UNIVERSIDADE FEDERAL DO ESPÍRITO SANTO
SUPERINTENDÊNCIA DE INFRAESTRUTURA
DIRETORIA DE PLANEJAMENTO FÍSICO
COORDENAÇÃO DE PROJETOS E ORÇAMENTOS

LAUDO DE ACESSIBILIDADE

PÓS GRADUAÇÃO EM FÍSICA – CENTRO DE CIÊNCIAS EXATAS - 073

Porta de acesso à edificação (Autor do laudo).

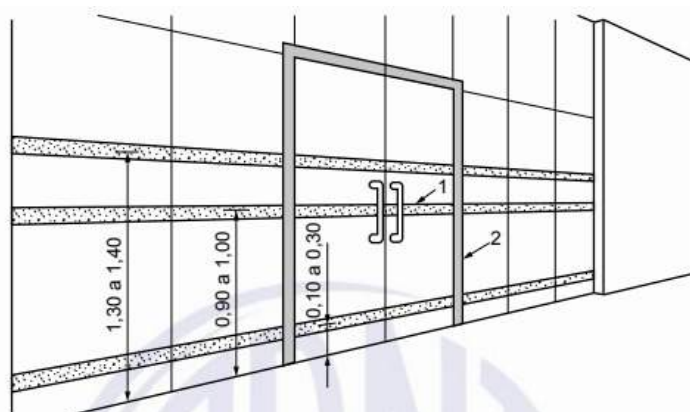
- Para portas envidraçadas localizadas nas áreas de circulação, estas devem ser claramente identificadas com sinalização visual de forma contínua;

- Falta a sinalização em alto relevo para identificação da edificação ao lado da porta;
- Existe um capacho na entrada que não está fixado ao chão e que pode provocar tropeços e indícios que poderá adquirir alturas maiores de 5mm.
- Existe um ralo em frente a porta de entrada com grelha que podem dificultar a passagem do cadeirante e prender a bengala do deficiente visual, além de atrapalhar a instalação de piso tátil direcional para referência da porta.

- Sinalizar visualmente a porta de entrada com dimensão conforme figura 88, da NBR 9050/2020 abaixo;

- Utilizar sinalização de portas conforme figura 62, NBR 9050/2020 abaixo;
- Remover o ralo existente e propor novo local para sua inserção fora da rota acessível;

- Os capachos existentes devem ser firmemente fixados ao piso, embutidos ou sobrepostos e nivelado de forma que não tenha desnível superior.

Rampa de acesso a edificação (Autor do laudo).

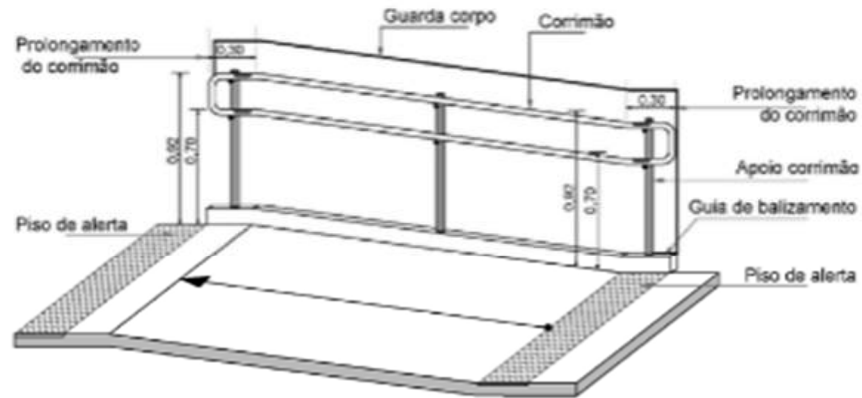
Há duas rampas em sentidos opostos em um lance e patamar com acesso à entrada da edificação, com piso tátil e de alerta fora de norma. As rampas são em concreto e possuem interferências no piso, além de guarda corpo fora de norma e ausência de corrimão e guia de balizamento. A largura de ambas é de 1,20m.

- Não existe corrimão e guia de balizamento que deve ser garantido em rampas e escadas;
- Piso tátil direcional e de alerta inadequado e incompleto para orientação do passeio a entrada da edificação, conforme NBR 16537/2024;
- O trajeto possui desníveis sem tratamento adequado;
- O guarda corpo existente não atende ao exposto pela NBR 9050/2020.

- Instalar corrimão e guia de balizamento conforme itens 6.6.3, 6.9.3.2 e 6.9.3.5, a fim de atender a norma NBR 9050/2020 com as especificações quanto às alturas e sinalizações tátil de piso, vide figuras abaixo;

- Instalar guarda corpo conforme item 4.4.4.2, a fim de atender a norma NBR 14718/2019 com as especificações quanto às alturas e distâncias, vide figuras abaixo;

Bebedouros presente no prédio (Autor do laudo).

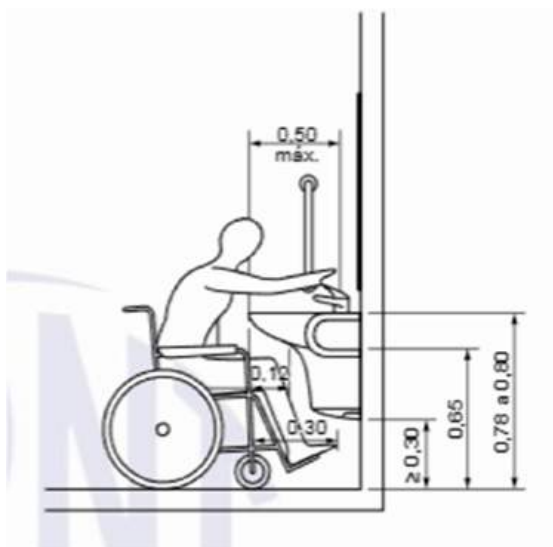
Há na edificação apenas bebedouro do tipo purificador de água, dificultando o acesso a pessoas com mobilidade reduzida e com deficiência motora que precisam de cadeiras de rodas.

- Os bebedouros não possuem altura adequada (0,73m) para acionamento que permita a aproximação de uma pessoa em cadeira de rodas;
- Não há piso tátil de alerta no entorno do bebedouro para sua identificação.

- Deve ser instalado um bebedouro de bica com duas alturas (uma a 0,90 m e outra entre 1,00 m e 1,10 m) e com altura livre inferior de, no mínimo, 0,73 m do piso para aproximação conforme item abaixo:

- Deve conter ao redor de mobiliários, como bebedouros, sinalização tátil de alerta, caso não dê para ser detectado por bengala longa.

Corredor interno (Autor do laudo).

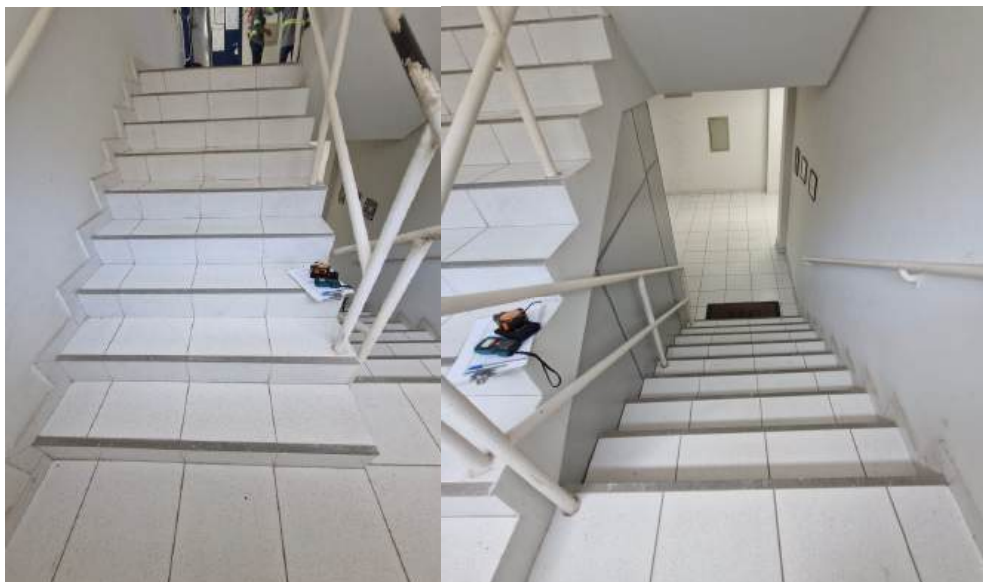
Há conexão entre o pavimento térreo e o primeiro pavimento tanto por escadas quanto por plataforma elevatória. A circulação interna possui boa largura em sua maioria com corredores de 2,90m ou mais.

- Não há placas indicativas no interior da edificação para sinalização de rotas e entradas acessíveis;
- Não há indicação sonora e visual em saídas de emergência;
- Onde há plataforma elevatória deve haver indicação de piso tátil direcional e de alerta, além de módulo de referência para cadeirante de 1,20x0,80m.

- Instalar placas indicativas no interior da edificação para sinalização de rotas e entradas acessíveis;
- Instalar indicação sonora e visual em saídas de emergência;
- Sinalizar a plataforma elevatória e o módulo de referência para cadeirante, conforme item 4.2.2 da NBR 9050/2020.

Mobiliário para estudo (Autor do laudo).

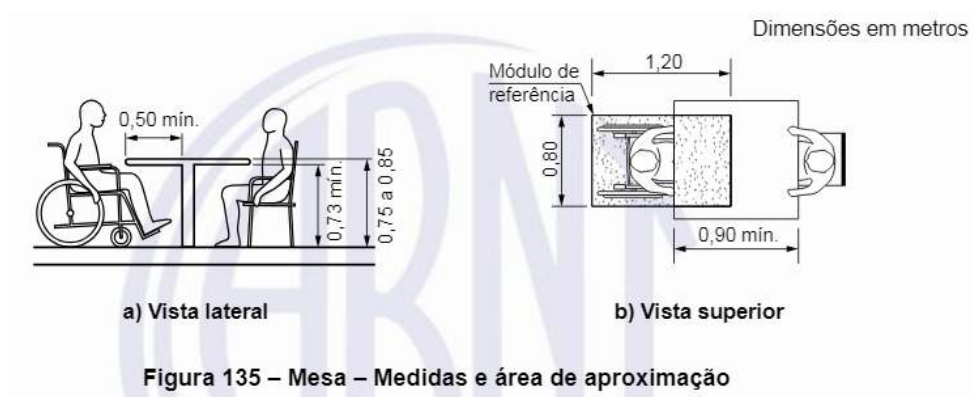
- Apesar de possuir cadeira para pessoas obesas, é interessante que se disponibilize mesas acessíveis a P.C.R. nas salas de aula;
- Corredores estreitos entre as cadeiras;
- A altura da borda inferior da lousa é maior que 0,90m em relação ao piso, possui 1m;
- Não existe área de manobra junto à lousa (1,20 x 1,50m) para manobra de 180°;

- Não existe sistema de comunicação para pessoas com deficiência ou mobilidade reduzida, nem para as com perda visual e auditiva.

- Disponibilização de pelo menos 1% das mesas das salas de aula, com no mínimo uma para cada duas salas de aula, acessíveis a P.C.R., conforme item 9.3.1 da ABNT NBR 9050;

- Reajuste da lousa existente a fim de colocá-la na altura indicada pela norma, a 0,90m de altura em relação ao piso;
- Definição do número máximo de cadeiras por sala, considerando que haja um corredor de 0,80m para passagem de uma pessoa em cadeira de rodas, conforme dimensão do módulo de referência, no item 4.2.2 na ABNT NBR 9050;
- Colocar uma faixa a 1,50m de distância da lousa e paralela a essa a fim de delimitar o limite até onde devem ser dispostas as cadeiras, de forma a atender a área de manobra junto à lousa;
- Instalação de um sistema de comunicação para pessoas com deficiência ou mobilidade reduzida, conforme item 10.5 da ABNT NBR 9050.

Sala de atendimento ao usuário (Autor do laudo).

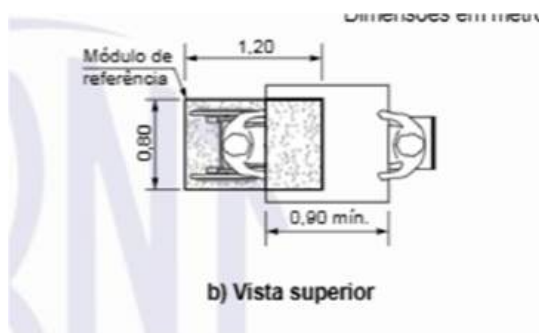
Foi analisado na sala de atendimento ao usuário (Secretaria) balcão de atendimento sem iluminação uniforme e com a superfície não atendendo a largura mínima como é estabelecido pela Norma de Acessibilidade. Além disso, não há área de manobra para pessoa com cadeira de rodas.

- O balcão não possui superfície com largura mínima de 90cm de acordo com item 9.2.1.4 da NBR 9050/2020;

- Não existe área de manobra junto ao balcão de atendimento (1,20 x 1,50m) para manobra de 180°;
- O balcão não está iluminado uniformemente.

- Trocar o balcão existente por um que atenda o mínimo exigido pela norma;

- Fazer as adaptações necessárias para se garantir a iluminação adequada do balcão;
- Colocar uma faixa a 1,50m de distância do balcão e paralela a esse a fim de delimitar o limite até onde devem ser dispostos os balcões, de forma a atender a área de manobra.

Auditório do PPGFis (Autor do laudo).

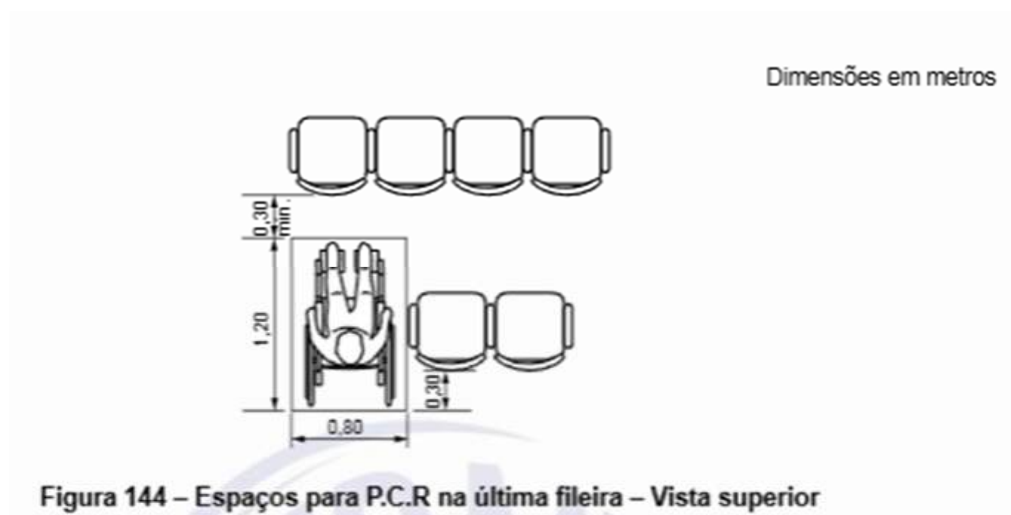
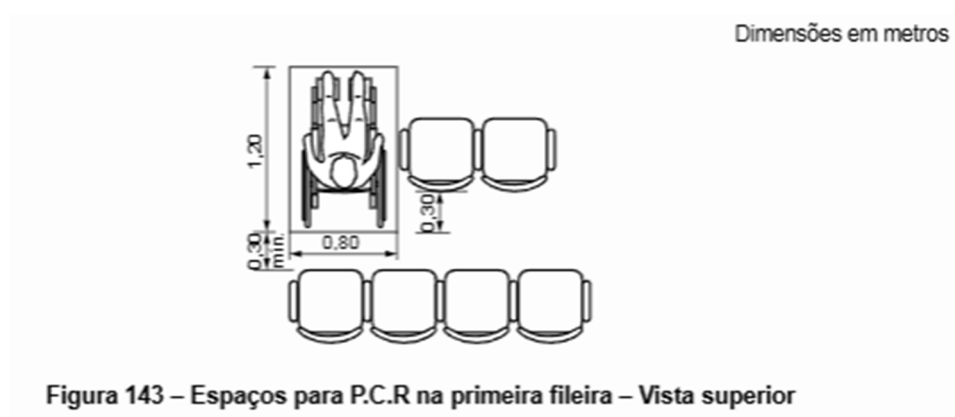
Auditório localizado no térreo com corredores largos e duas portas de acesso com assento para 91 pessoas. Além disso, há um palco com nível acima da plateia que pode ser acessado por rampa ou escada.

- Não há espaços reservados para pessoas em cadeiras de rodas junto ao mobiliário com dimensões mínimas de 1,2x0,8m;
- O número de assento reservado para pessoa obesa (um) não corresponde aos 2% da lotação total;
- Não há assento reservado para pessoa com mobilidade reduzida;
- A rota acessível que liga a plateia ao palco não é sinalizada e fica no campo visual da plateia;
- A saída de emergência existente não é sinalizada e o piso externo onde dá acesso a saída é

trepidante sem tratamento adequado.

- Providenciar espaços para P.C.R, P.M.R e P.O suficientes, conforme especifica a norma NBR 9050/2020, vide figuras abaixo.

- Sinalizar a rota acessível, tanto na plateia quanto no palco e fazer tratamento do piso externo.

Copinha (Autor do laudo).

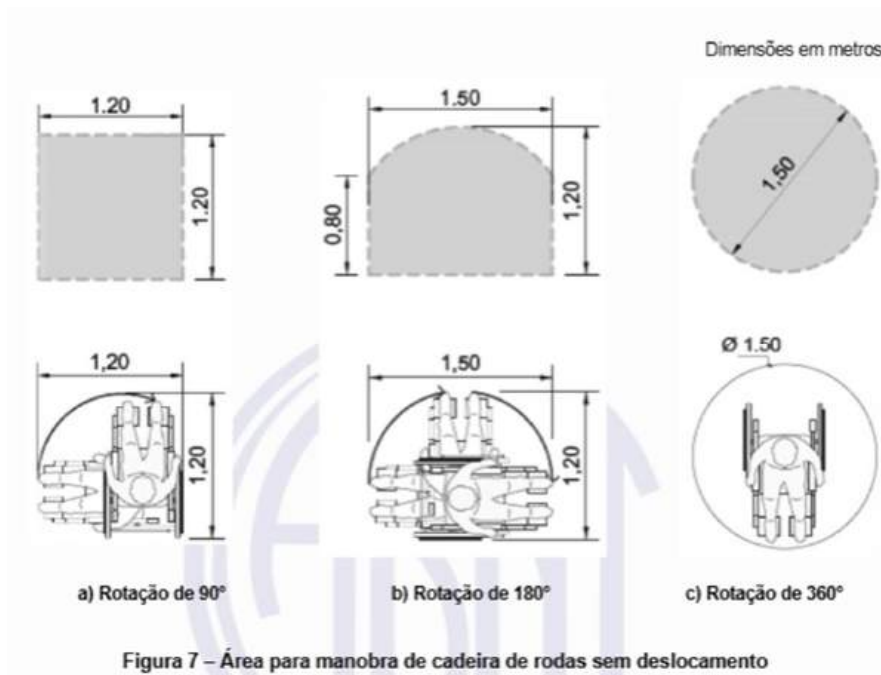
- Não há sinalização indicando o cômodo;
- Passagem de circulação inferior a 80cm para entrada e circulação ao cômodo;
- Não há alcance manual adequado para pessoa em cadeira de rodas.

- A área de manobra de cadeiras de rodas sem deslocamento deve seguir as dimensões mínimas, conforme especificado no item 4.3.4 da NBR 9050/2020 e Figura 7;

- As distâncias para alcance manual devem seguir conforme o especificado no item 4.6 da NBR 9050/2020 para se obter conforto no alcance manual, tanto para pessoa em pé como para pessoa em cadeira de rodas;

Cabine PCD (Autor do laudo).

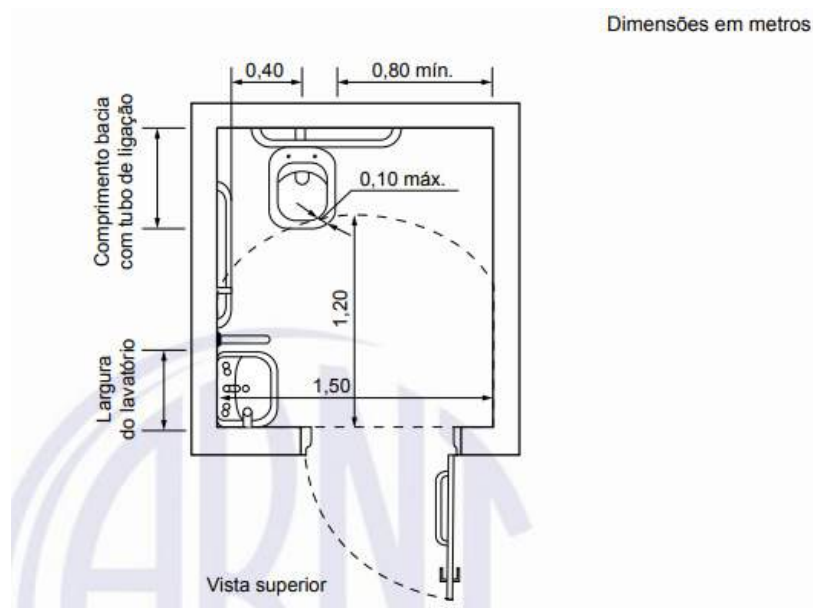
- O acesso aos banheiros deve ser independente;
- Não se observou alarme de emergência próximo à bacia que deve ser previsto conforme

item 5.6 da NBR 9050:2020;

- O botão de acionamento da válvula de descarga está posicionado à altura 1,10m, o que não corresponde à exigência da norma;
- Não há banheiro acessível no pavimento superior, sendo necessário a pessoa percorrer mais de 50m para chegar ao sanitário acessível;
- Não existem orientações nem identificação da localização seguindo orientações do desenho universal dos sanitários acessíveis da edificação;
- Não existe lavatório no boxe do sanitário acessível;
- As barras estão posicionadas (alturas, larguras e distâncias mínimas entre vaso e parede) inadequadamente segundo as regras pré-estabelecidas na NBR 9050/2020;
- A borda superior da bacia sanitária, sem o assento e com o assento, está a uma altura, respectivamente, de 38 cm e 41 cm, não atendendo ao exigido pela norma de 43 cm a 45 cm de altura sem o assento;

- Se tratando da edificação existente é cabível utilizar-se das distâncias conforme figura 101 da NBR9050:2020;

- Deve ser instalado dispositivo de alarme de emergência próximo à bacia para acionamento por pessoa sentada ou em caso de queda no sanitário acessível a uma altura de 40cm do nível do piso. Observar o grau de proteção IP66 quanto aos recursos elétricos para ambientes como sanitário, conforme figura 67 da norma NBR9050:2020 abaixo;

- O banheiro deve ter acesso independente;
- Providenciar banheiro para uso de pessoas com deficiência no pavimento superior.

Banheiro de uso coletivo (Autor do laudo)

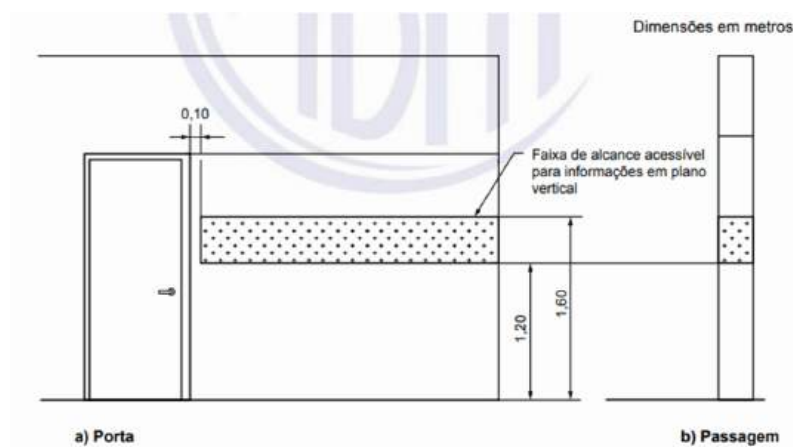
- As portas dos boxes comuns abrem para o interior, sendo exigido 0,60m de afastamento entre o vaso e a porta do boxe;
- O mictório não possui barra de apoio;
- Os pisos e paredes dos ambientes de sanitário acessível não possuem contraste entre piso e parede a fim de facilitar a orientação de pessoas com baixa visão;
- Não se observou alarme de emergência próximo à bacia que deve ser previsto conforme item 5.6 da NBR 9050:2020;
- Não há banheiro coletivo do pavimento superior;

- Quanto a indicação dos cômodos deve-se seguir recomendações da figura 62 da NBR9050/2020;

- Para deslocamentos frontais, circulações mínimas e aberturas deve-se seguir recomendações da figura 83 da NBR9050/2020;
- Para boxes comuns deve seguir a recomendação da figura 116 da NBR 9050, inserida abaixo;

- Para mictório para banheiros coletivos deve seguir a recomendação da figura 120 da NBR 9050, inserida abaixo;
